**Modulo per la presentazione delle osservazioni per i piani/programmi/progetti sottoposti a procedimenti di valutazione ambientale di competenza statale**

**ID: Codice procedura (ID\_VIP/ID\_MATTM): 12691**

**“Progetto di un impianto eolico denominato “Pitigliano” ubicato nei comuni di Pitigliano (GR) e Sorano (GR) costituito da 20 (venti) aerogeneratori di potenza nominale 7,0 MW per un totale di 140,0 MW con relative opere connesse ed infrastrutture indispensabili”**

**Immagine 3. Cumulo di una parte di impianti eolici, fotovoltaici e geotermici industriali in progettazione ed esistenti intorno all’eolico industriale “Pitigliano”.**

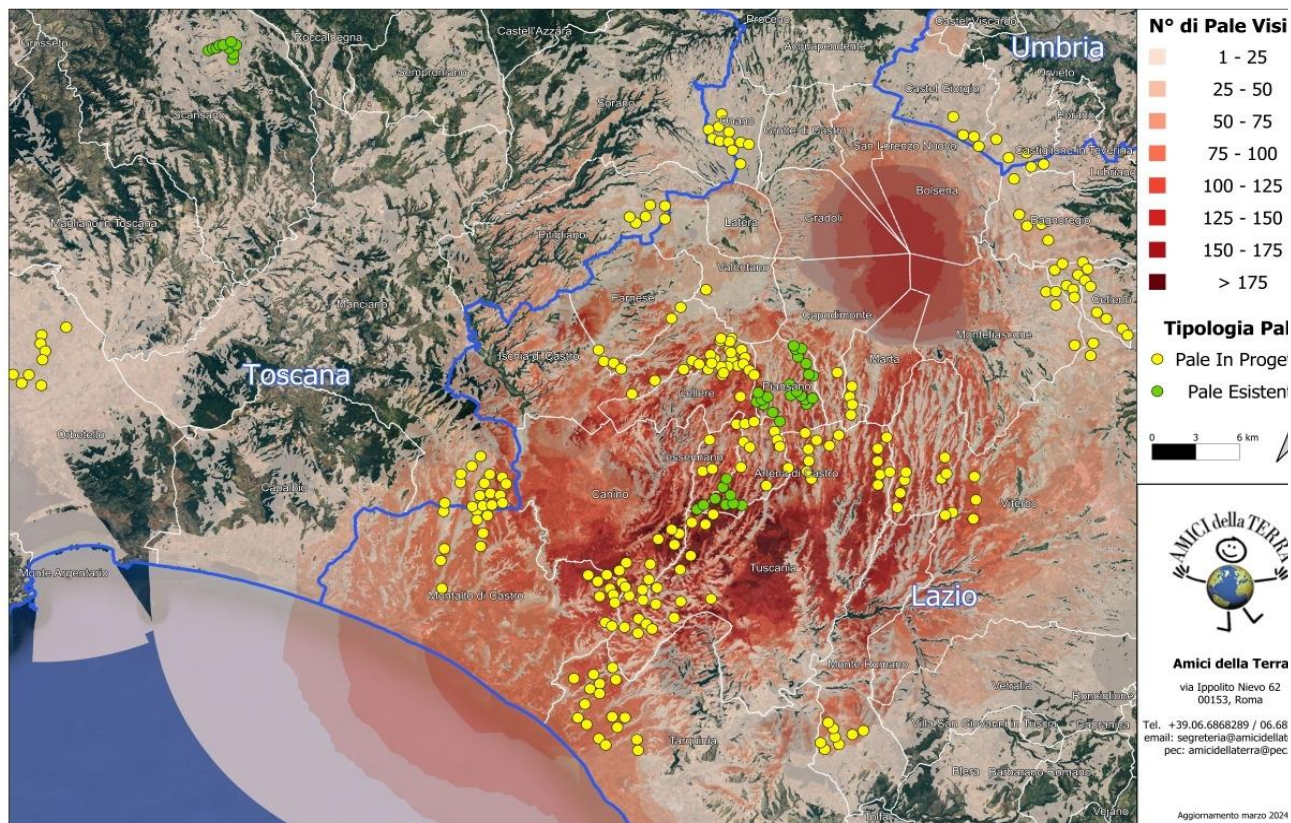
Beni Culturali “*Ambito paesaggistico, geologico e geomorfologico dell’orlo della caldera di Latera ...*” Non vengono nemmeno citati gli impianti eolici in progetto al MASE, il “Rempillo” (6 aerogeneratori) e un altro in verifica amministrativa di 14 aerogeneratori e 72, 6 MW. Ad oggi nei territori di Pitigliano, Sorano e in quello limitrofo potenzialmente potrebbero essere insediati 40 aerogeneratori alti 200 metri e larghi 170. Ma la proponente non cita neanche altri impianti che creerebbero il cumulo e quindi maggiore impatto. Infatti, sul territorio della “Città del Tufo” (Sorano e Pitigliano) impatterebbero anche l’impianto eolico “Montarzo” di Onano con 13 aerogeneratori con le dimensioni ricordate, l’altro eolico industriale nel territorio di Valentano con sette aerogeneratori (stesse dimensioni), gli impianti di Farnese con un minieolico di 3 Torri alte 60 metri già installate in località Poggio del Crognolo e l’impianto eolico industriale “Vallerosa” (7 aerogeneratori alti 200 metri e larghi 158 metri) in procedura VIA presso la Regione Lazio. Inoltre, altri impianti del minieolico già presenti a Valentano, Cellere e Piansano e due progetti eolici industriali con le stesse dimensioni (200 m x 170 m) nel Comune di Ischia di Castro. La valutazione del cumulo non prende neanche in considerazione gli impianti industriali di fotovoltaico e agrivoltaico in progetto a Farnese, Valentano, Ischia di Castro, Cellere. L’impianto geotermico in procedura Via al MASE, progettato nella Caldera di Latera. Quindi è stata effettuata una valutazione del potenziale impatto cumulativo non veritiera a dispetto di quanto affermato dalla proponente che sostiene di aver preso in considerazione uno spazio di 10 km intorno al suo impianto per gli impatti che si creerebbero.

Riguardo al cumulo degli impianti FER, le mappe prodotte dalla proponente riguardano, come già evidenziato, soltanto una parte molto piccola degli impianti FER dell'area intermedia e vasta e in particolare di quelli eolici che contribuiscono a creare un notevole cumulo e la saturazione del territorio tosco laziale. Riguardo al cumulo dei soli impianti eolici si riporta la mappa dell'intervisibilità degli impianti eolici elaborata dall'Associazione nazionale “Amici della Terra”.

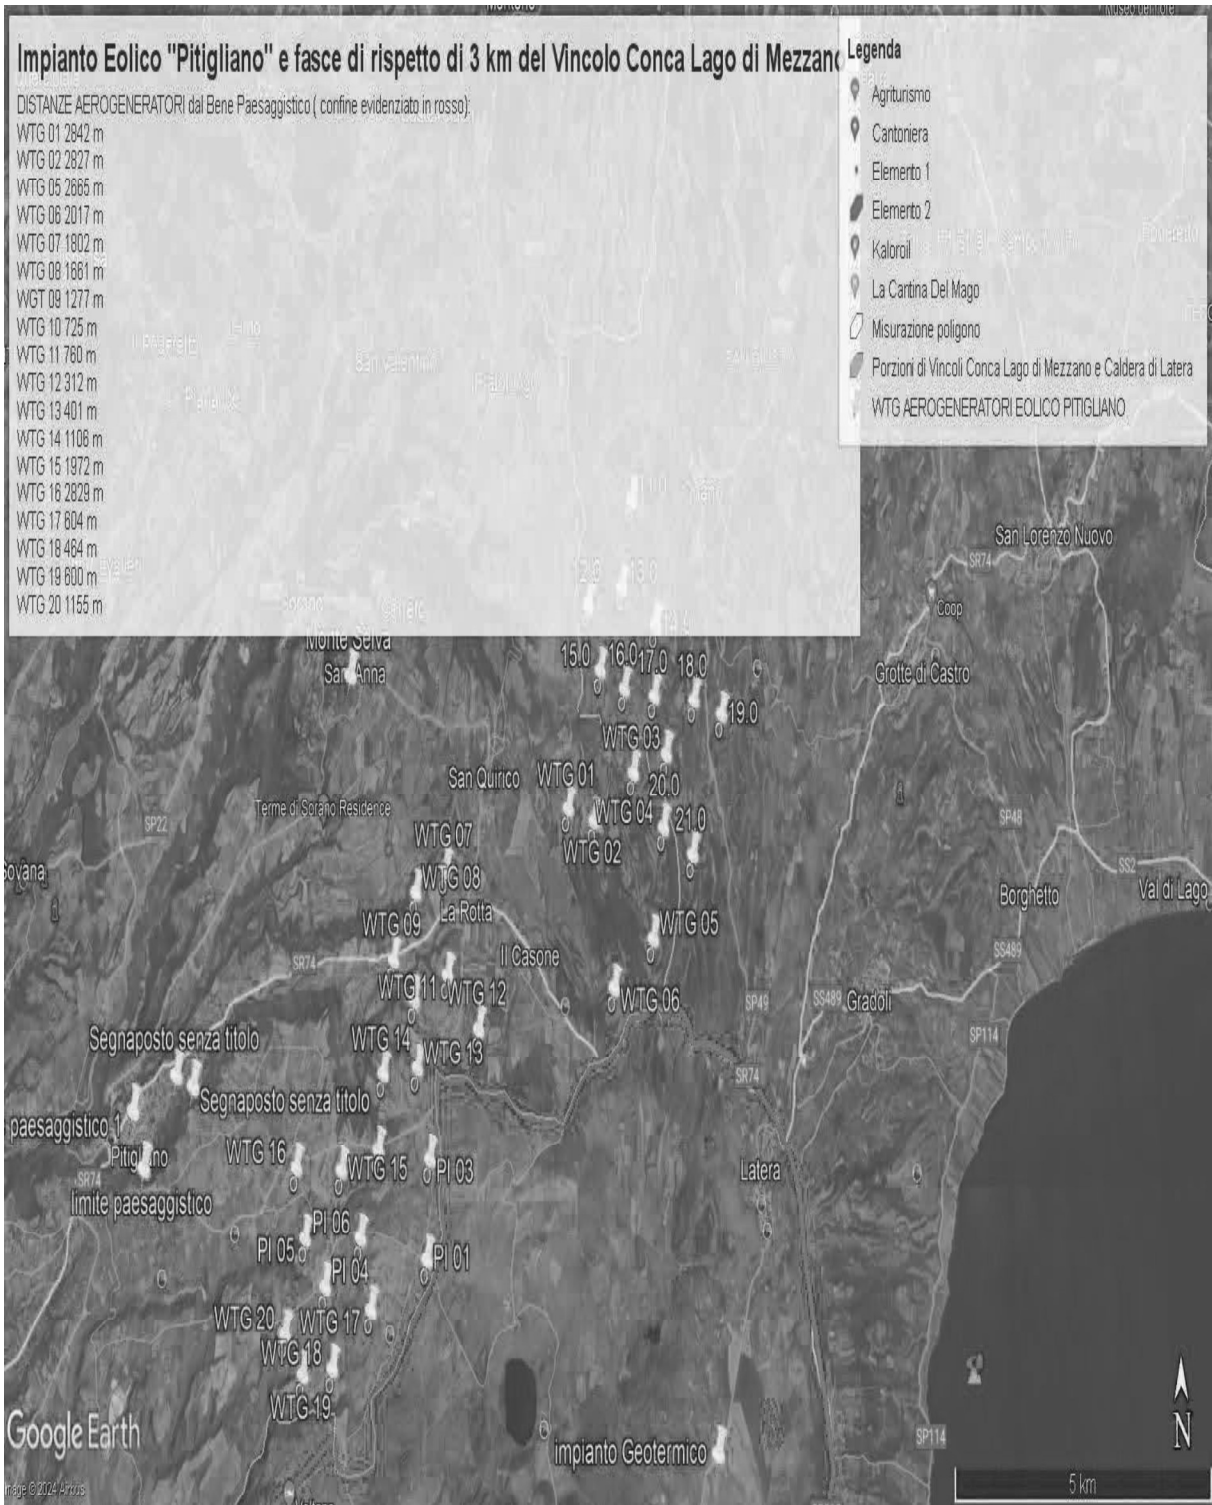
Al contrario si evidenzia che l'impianto eolico industriale citato non solo ricadrebbe con tutti e 20 gli aerogeneratori all'interno delle fasce di rispetto di 3 km di due vincoli paesaggistici di notevole interesse pubblico esistenti nella Regione Lazio e con una parte di essi nel vincolo paesaggistico del Centro abitato di Sorano ( GR) quindi in aree non idonee all'installazione di impianti di energia rinnovabile. Addirittura, alcuni aerogeneratori sarebbero ubicati a poche centinaia di metri dai perimetri dei due vincoli paesaggistici laziali ex art 136 del CBC.

Come è illustrato nell'immagine si ribadisce che l'impianto industriale "Pitigliano" ricade completamente all'interno delle fasce di rispetto dei due vincoli di notevole

**IMMAGINE n. 3 Impianto eolico industriale "Pitigliano" e distanze aerogeneratori dai Vincolo "Orlo della Caldera di Latera."**

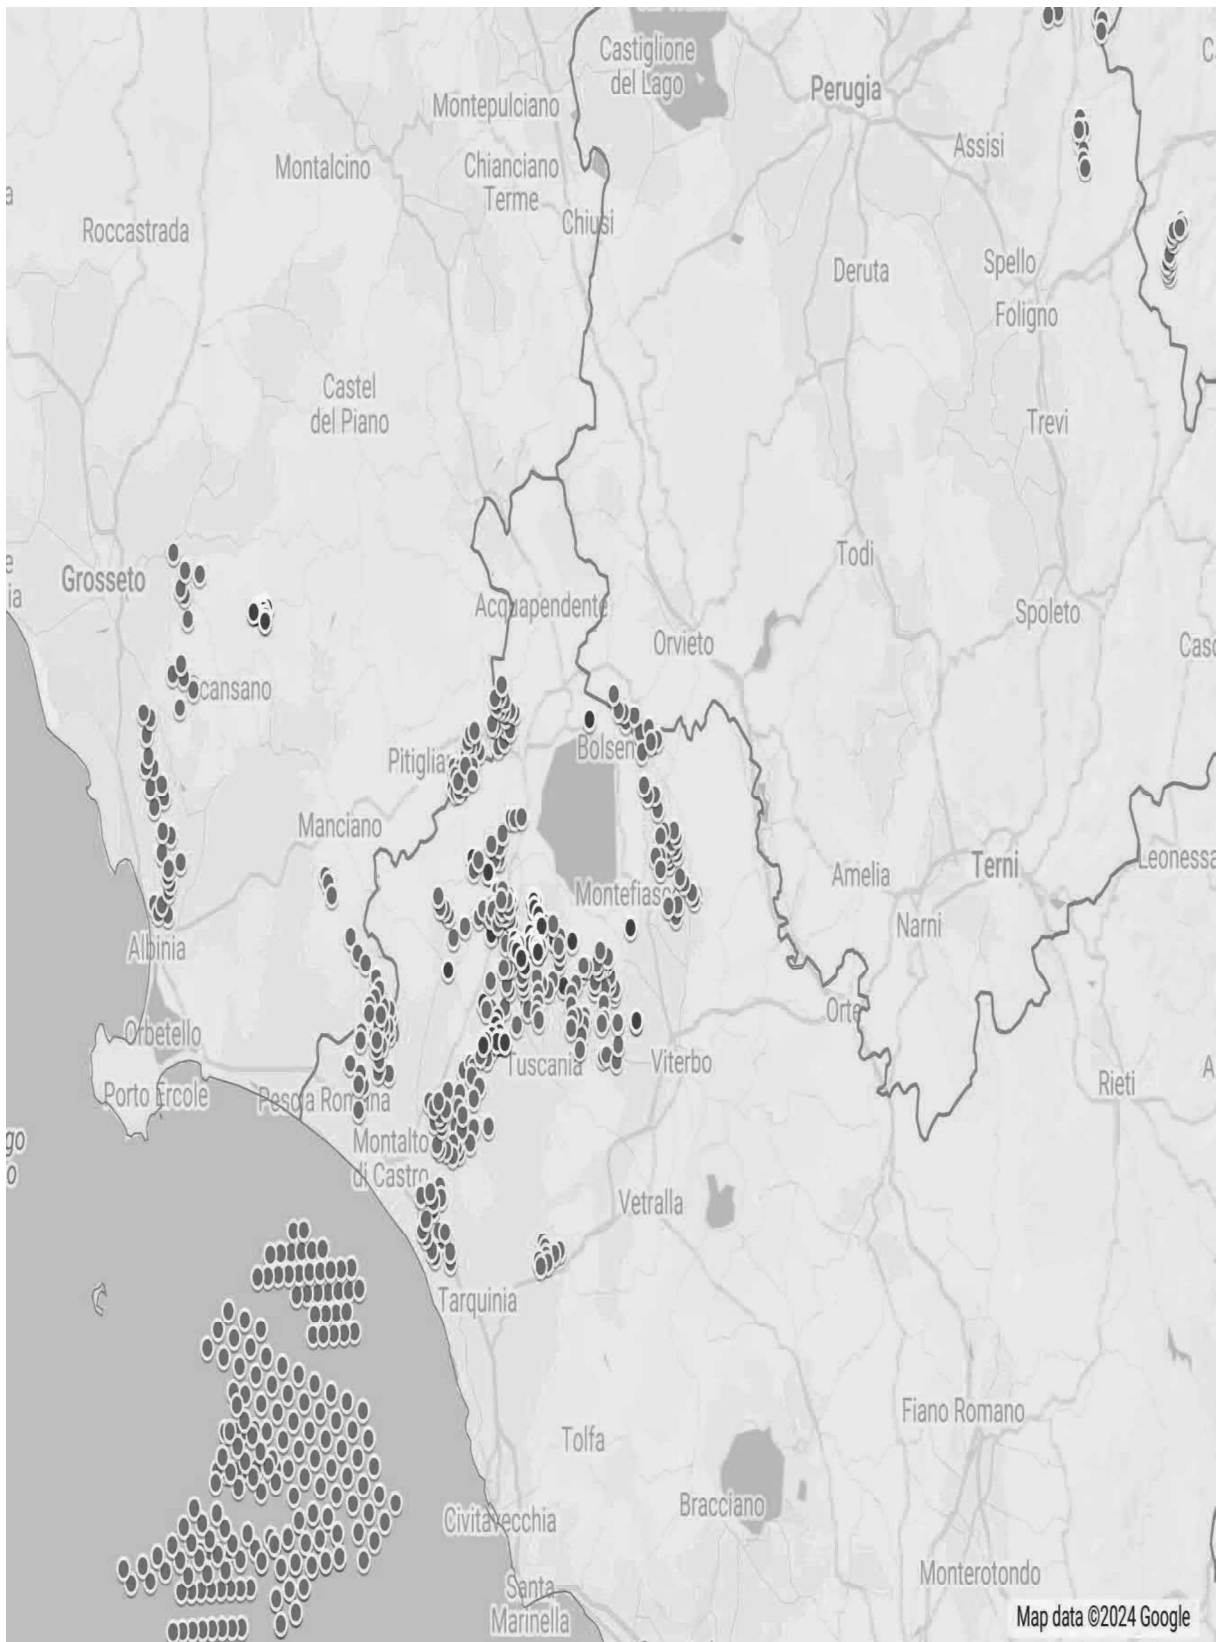
Concludendo, si evidenzia ancora che la proponente non effettuando la procedura prevista dalla Parte III delle Linee Guida nazionali ha ignorato un vincolo paesaggistico di notevole interesse pubblico istituito con un provvedimento del Segretariato regionale del Ministero della Cultura per il Lazio che ha emanato il Decreto di dichiarazione di notevole interesse pubblico n. 22 del 15.02.2024 ai sensi e per gli effetti dell'art. 136, co. 1, lett. c) e d) del decreto legislativo 22 gennaio 2004, n. 42, "Ambito paesaggistico, geologico e geomorfologico dell'orlo della caldera di

interesse pubblico e lambisce quelle di un terzo vincolo e quindi come affermato dal Consiglio di Stato nelle sentenze citate, l'impianto è insediato in area non idonea ai sensi dell'art. 20 comma 8 lettera c quater del D.Lgs. n. 199/2021 e ss.mm.ii al contrario di quanto sostiene la proponente.
